- 改善箇所説明図 -

基準不適合箇所の一例

運転席窓ガラス(車外側より)

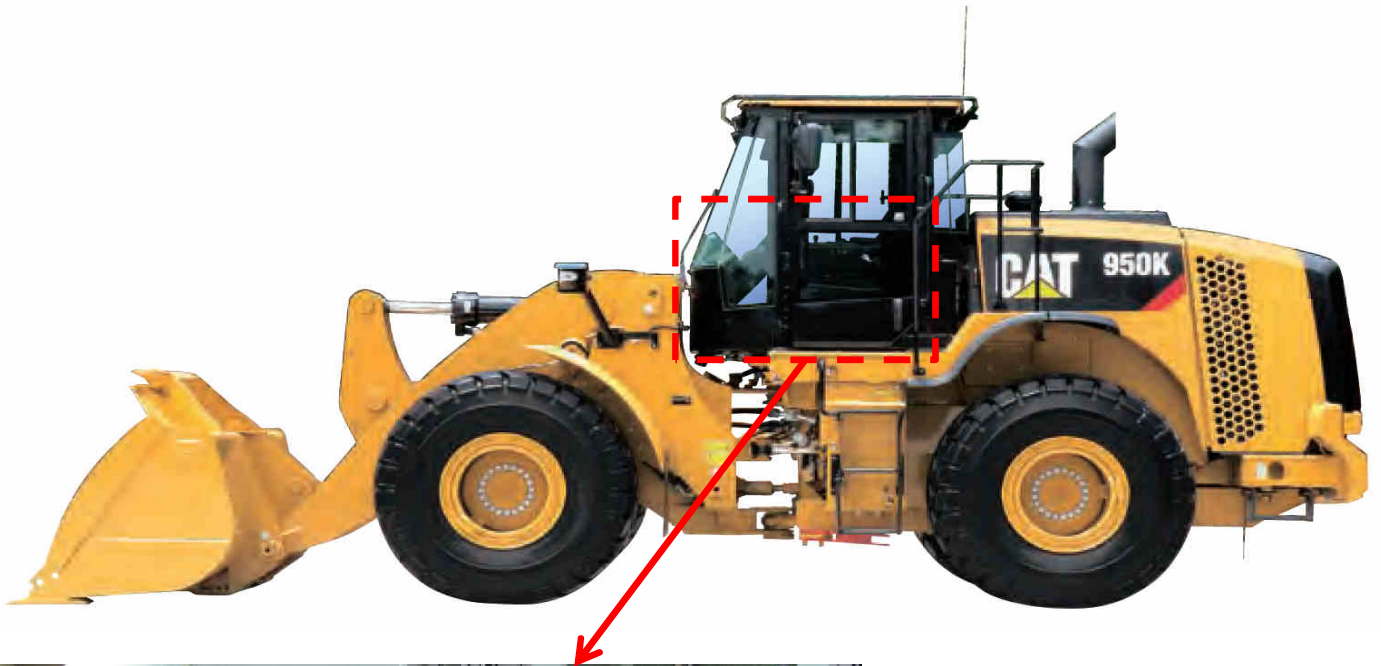
【基準不適合箇所】

窓ガラスにおいて、窓ガラス製造元の商標ステッカーが貼付けられているため、道路運送車両の保安基準第29条に適合していない。

【改善措置の内容】

窓ガラスに当該商標ステッカーが貼られているか確認し、貼られている場合には剥がす。

識別：改善実施済み車両には、キャブ後面ガラス左下若しくは左支柱下に、No.外-2105のステッカーを貼付する。
